Deel P 400	Groep 21
Betreft olielekkage klep dekselpakking	NO. NL427
	Datum 940516

Service Bulletin

De nieuwe klepdekselpakking met onderdeelnummer 3345485-1 kan olie lekkage veroorzaken.

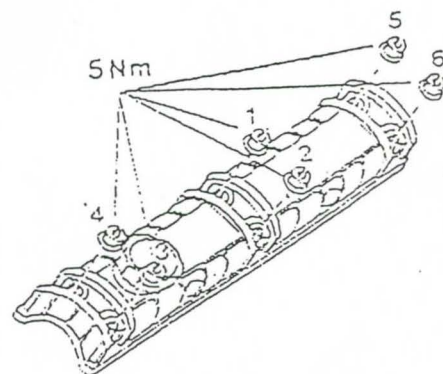
Deze pakking is gevoelig voor aanhaalmoment en volgorde van aanhalen.

goede pakking o/n 3343793-0

verkeerde pakking o/n 3345485-1

Let op aanhaalmoment en op volgorde van aanhalen

Het voorgaande type klepdekselpakking is opnieuw geïntroduceerd, onderdeelnummer 3343793-0.
